STUDIO DI IMPATTO AMBIENTALE (S.I.A.)

PIANO DI COLTIVAZIONE E PROGETTO DI RECUPERO AMBIENTALE

**CAVA DI ARGILLA STADOLA
LOCALITÀ. ROTEGLIA**

RELAZIONE DI SINTESI - INTEGRAZIONI (prot. 17975 del 22/12/2014)

Estratto Figura 1 (elab.1 – VIA) modificata: Prospetto volumi di terreno scavato (utile + sterile) per le prime 3 fasi e relativo totale (in rosso)

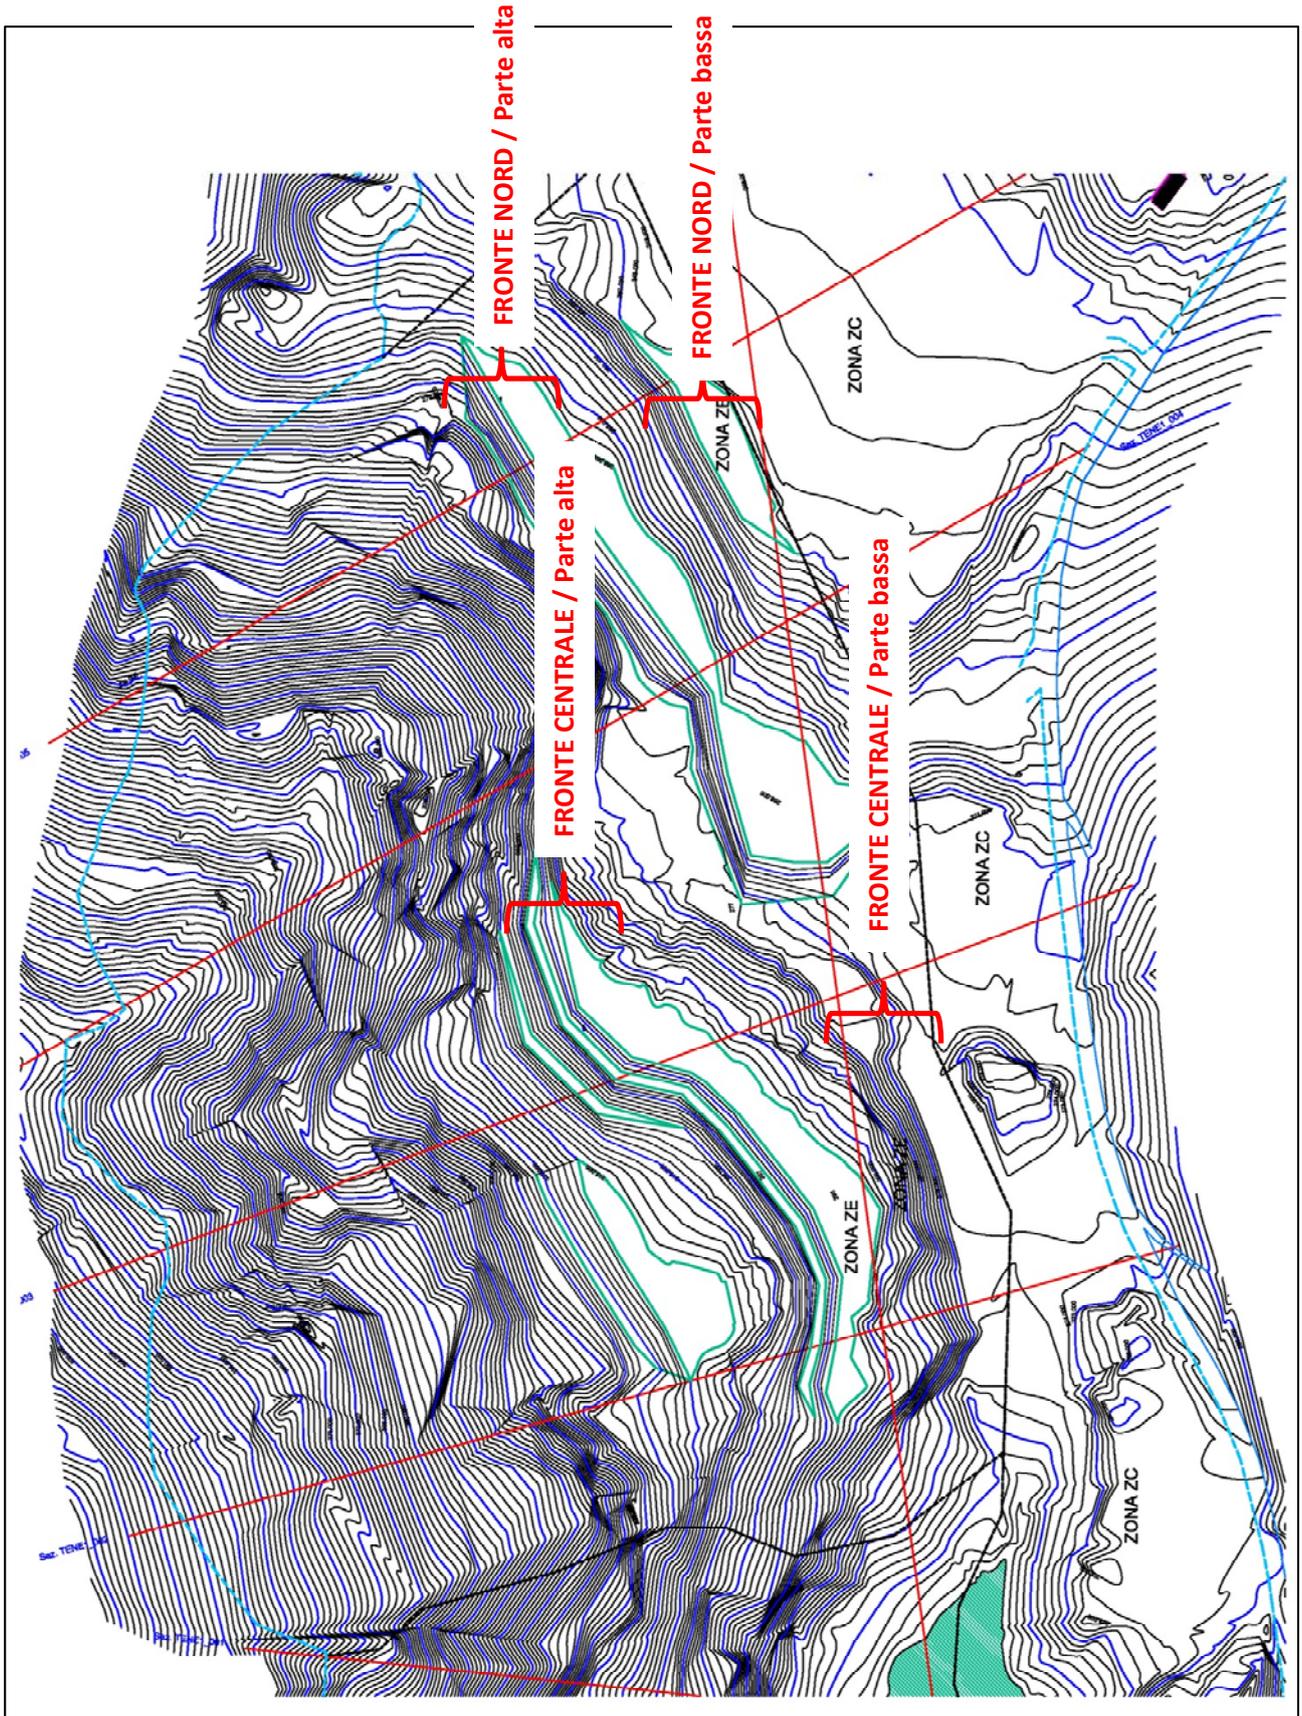
2. Nell'elaborato n.1 Quadro programmatico e progettuale, al § 10.4 Modalità e fasi di coltivazione si divide l'area di intervento in due zone: centrale e nord. Si chiede di uniformare le diciture fra la figura n. 22 e la successiva tabella di calcolo dei volumi al fine di renderla di più semplice lettura.

Nell'ambito del presente piano sono previsti almeno due fronti di escavazione principali per estrarre materiale a diverso contenuto in carbonati e quindi poter effettuare le giuste miscele.

Nel dettaglio, le aree di escavazione, tutte contenute nell'unica zona di estrazione autorizzata (ZE), vengono chiamate, per meglio comprendere la loro ubicazione, in "fronte centrale" e "fronte nord", e a loro volta ulteriormente suddivise in parte alta e bassa, perché a partire dalla prima fase bisogna intervenire nelle parti alte in modo tale da retrocedere gradualmente verso monte, così facendo si ottengono gradoni a pendio dolce e spazio che permettono, la fase successiva, l'attacco alla parte bassa.

FRONTE CENTRALE (B)									TOTALE NEI TRE ANNI	
1° STRALCIO	fase	1			2			3			STERILE	UTILE
		AREA	STERILE	UTILE	AREA	STERILE	UTILE	AREA	STERILE	UTILE		
	PARTE ALTA	5.203	6.244	4.640	6.967	12.541	6.049	10.369	0	30.568		
	15.120	0	48.502									
PARTE BASSA		-	-	14.540	5.816	41.074	10.520	0	28.463			
TOT/PARTE/ANNO		6.244	53.142		18.357	47.123		0	59.031	24.601	159.296	
		FRONTE NORD (A)									TOTALE A+B	
1° STRALCIO	fase	1			2			3			STERILE	UTILE
		AREA	STERILE	UTILE	AREA	STERILE	UTILE	AREA	STERILE	UTILE		
	PARTE ALTA	12.590	8.813	27.439	9.468	0	17.433		-	-		
PARTE BASSA	5.958	0	2.568	19.100	0	26.414	19.602	0	67.459			
TOT/PARTE/ANNO		8.813	30.007		0	43.847		0	67.459	8.813	141.313	
										TOTALE A+B 300.609
